Primjedbe Građana Kotiške ulice u Makarskoj Gradu Makarska vezano za Odluku o izmjenama i dopunama Odluke o uređenju prometa na području Makarske_tj. spoja Kotiške ulice na magistralu u Makarskoj

02.05.2024

Spoj Kotiške ulice na magistralu_Varijanta 4_20.01.2024_projektant R.Gusić, dipl.ing.građ. "Platea" d.o.o. Split

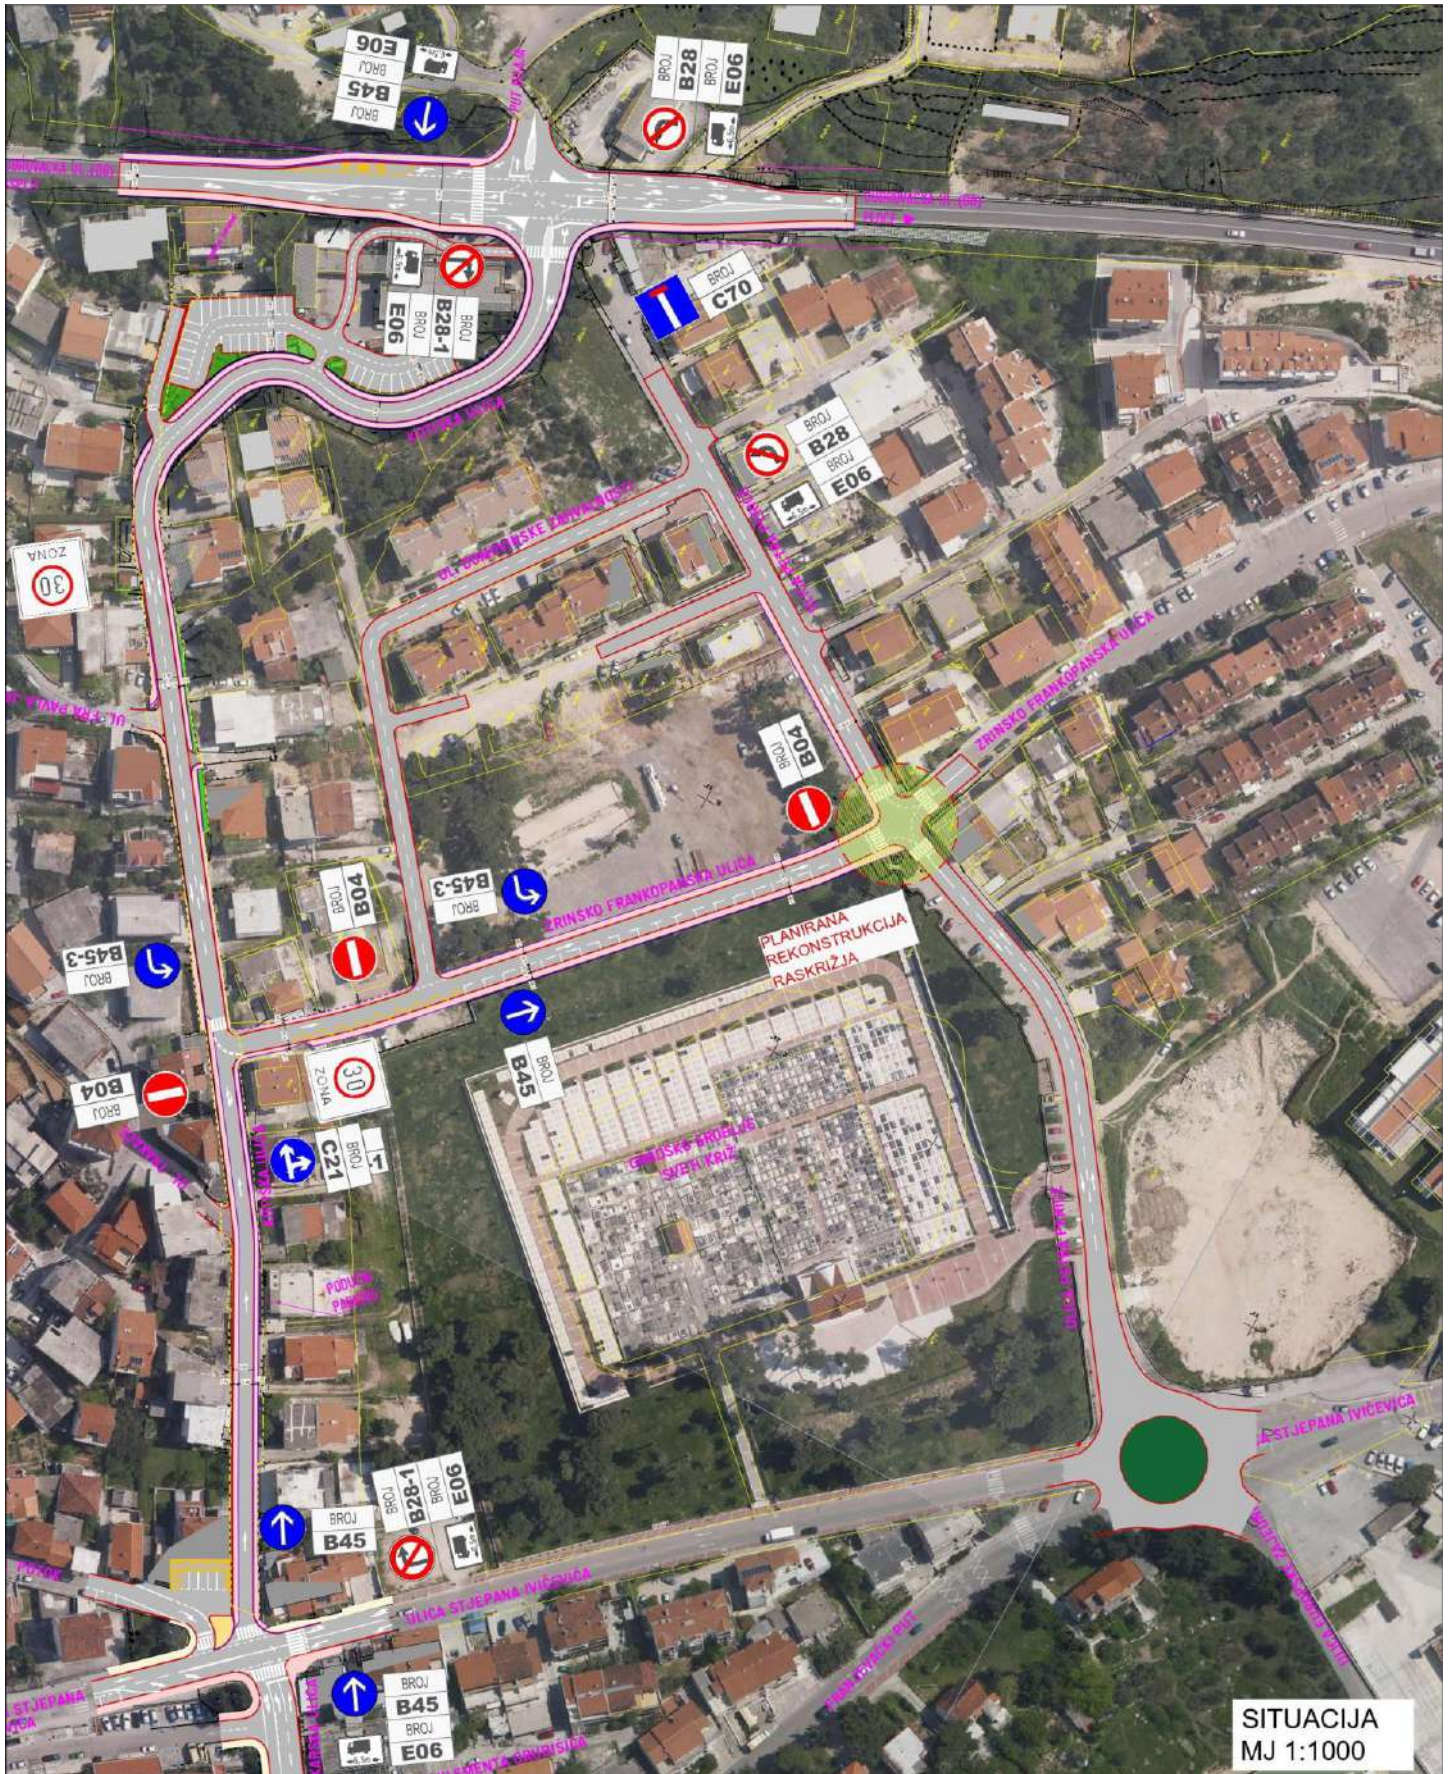
2. Da li aktualna preregulacija prometa Kotiške ulice, Zrinsko-Frankopanske ulice i okolnih ulica_ožujak 2024, koja je tema e-savjetovanja o Izmjenama i dopunama o uređenju prometa Grada Makarske, a odnosi se također na spoj Kotiške ulice na magistralu, odgovara prometnom rješenju_varijanta 4, od 20.01.2024, koje nam je odgovorni prometni projektant g. Rade Gusić, dipl.ing.građ., tog datuma dostavio (ovdje slikom niže prikazano)?
